## Information urgente de sécurité StealthStation™ S8 App version 2.0 et 2.0.1 (Modèle n° 9735762)

Décalage des données de planification du logiciel S8/ FLEXENT™

Janvier 2024

Référence Medtronic : FA1361

Figure 4. Fusion préalable/diffusion avec la référence changée

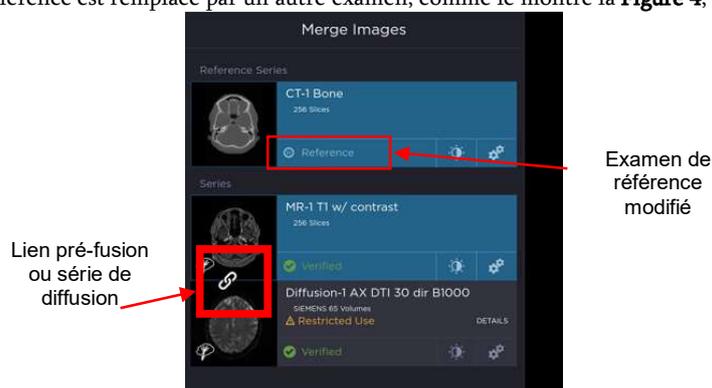
2. Les données de planification chirurgicale (plans chirurgicaux, annotations ou données AC-PC) sont établies sur la base de l'examen de référence avec les examens de pré-fusion ou de fusion par diffusion.
3. L'examen de référence est remplacé par un autre examen, comme le montre la **Figure 4**, ci-dessous.

Medtronic recommande aux utilisateurs de ne pas modifier l'examen de référence après avoir établi un plan chirurgical si l'examen de référence initial comprenait un examen de fusion pré-alignée ou de diffusion. Les données incorrectes du plan chirurgical **ne peuvent pas** être récupérées en revenant à l'examen de référence initial. Pour résoudre ce problème, l'utilisateur doit mettre à jour manuellement les plans existants aux emplacements d'origine ou créer de nouveaux plans.
